Commissione Tecnica PNRR-PNIEC

Parere n. 38 del 3/08/2022

| Progetto | <p><i>Istruttoria Valutazione Impatto Ambientale</i></p> <p>Progetto di un impianto agrovoltaiico, denominato "Sparpagliata" e delle relative opere di connessione, avente una potenza nominale pari a 30 MW, ubicato nei comuni di Torre Santa Susanna, Mesagne ed Erchie (BR)</p> <p>ID_VIP: 7557</p> |
| Proponente | <p>Luminora Sparpagliata S.r.l.</p> |

Figura 12 - Interferenza con il parco eolico "La cattiva"

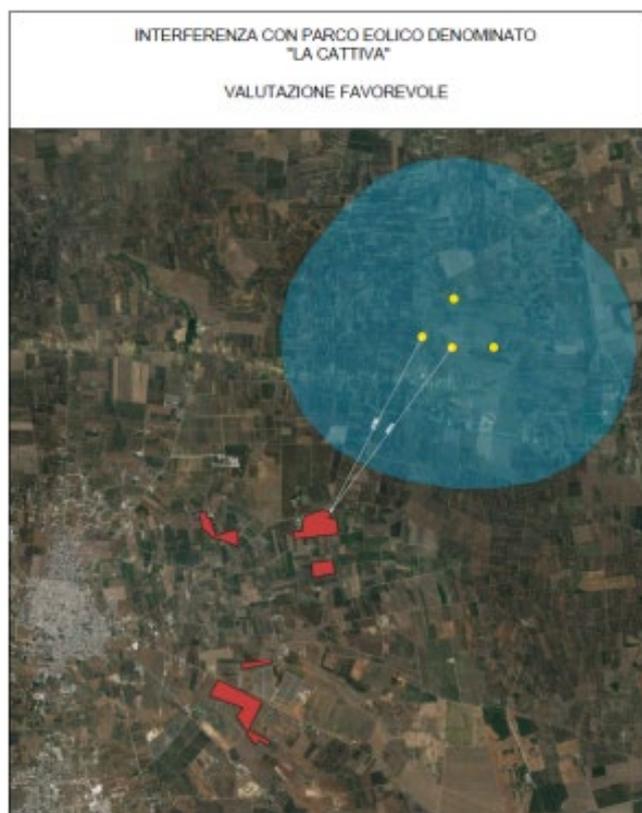
Ai sensi della D.D. n. 162 del 16/06/2014 del Servizio Ecologia della Regione Puglia, il Proponente ha valutato l'indice di pressione cumulativa, dato dalla realizzazione del presente progetto Sparpagliata, con gli impianti eolici approvati o in fase di istruttoria (CRITERIO B). Per ogni parco eolico individuato, è stato tracciato un buffer di 2 km della linea perimetrale dell'impianto eolico, per valutare l'incidenza o meno dei lotti di impianto del presente progetto, con i seguenti risultati:

- Interferenza con parco eolico denominato "Castel Favorito" – Valutazione Sfavorevole;
- Interferenza con parco eolico denominato "La Cattiva" – Valutazione Favorevole (distanza minima delle pale: circa 2,8 Km);
- Interferenza con parco eolico denominato "San Pancrazio Wind" – Valutazione Sfavorevole;
- Interferenza con parco eolico con codice regione "5199KC9" – Valutazione Sfavorevole.

Figura 15 - Distanza degli aeroporti dall'impianto

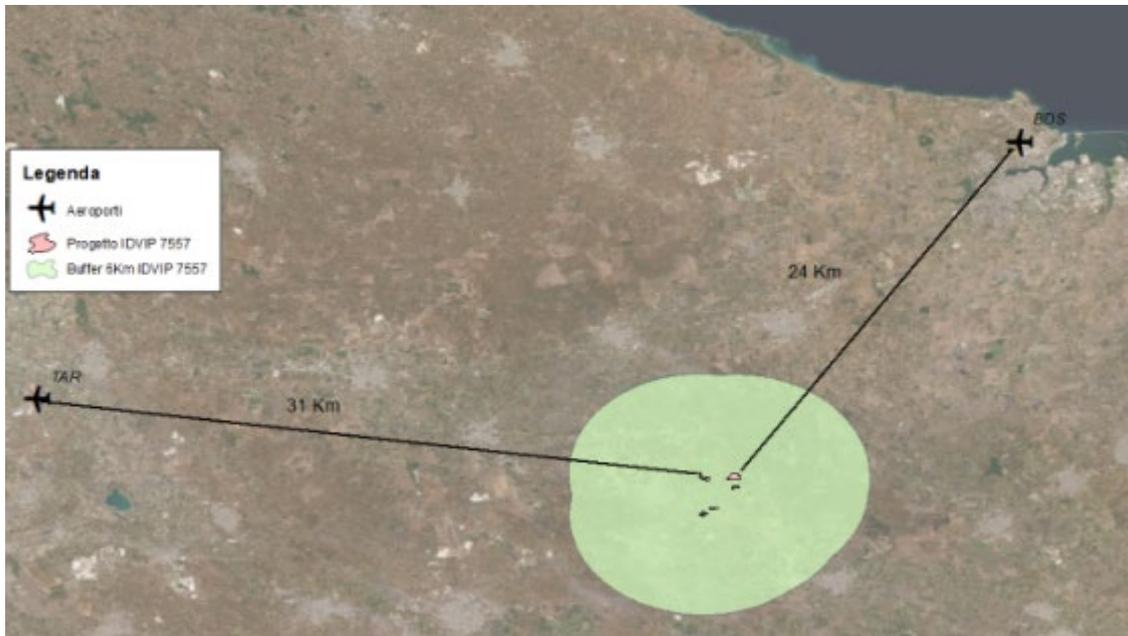
Il Proponente, in merito alla valutazione degli ostacoli per la navigazione aerea, non ha presentato l’asseverazione ENAC per il rilascio del parere ENAC/ENAV concernente l’interesse aeronautico dell’impianto. La Commissione ha effettuato la misura della distanza dell’impianto dagli aeroporti di Brindisi e di Bari, i quali risultano ad una distanza maggiore di 6 km¹¹. Di conseguenza, sulla base delle linee di riferimento l’impianto è comunque escluso dall’iter valutativo per il rilascio del parere.
